改善箇所説明図

トランスミッション制御ユニット

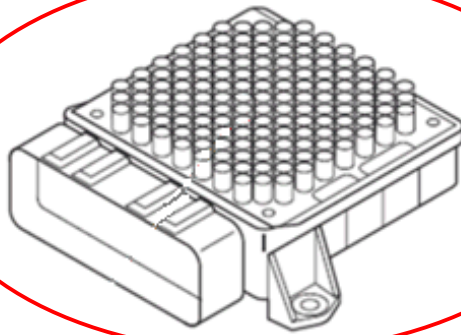
基準不適合発生箇所

自動変速機を搭載した路線バスにおいて、自動変速機を制御するユニットの温度に対する耐久性が不足しているため、ユニット内部の素子を固定しているハンダに亀裂が生じるものがある。そのため、そのままの状態で使用を続けると亀裂が進行し、絶縁状態となり、変速不良をおこし、最悪の場合、低速時においてタイヤがロックしたり、エンジンが再始動不能となるおそれがある。

改善の内容：

全車両、トランスミッション制御ユニットを対策品に交換する。

識別：運転者席左側ドア開口部のシリアルナンバープレート付近に、黄色シールを貼付する。
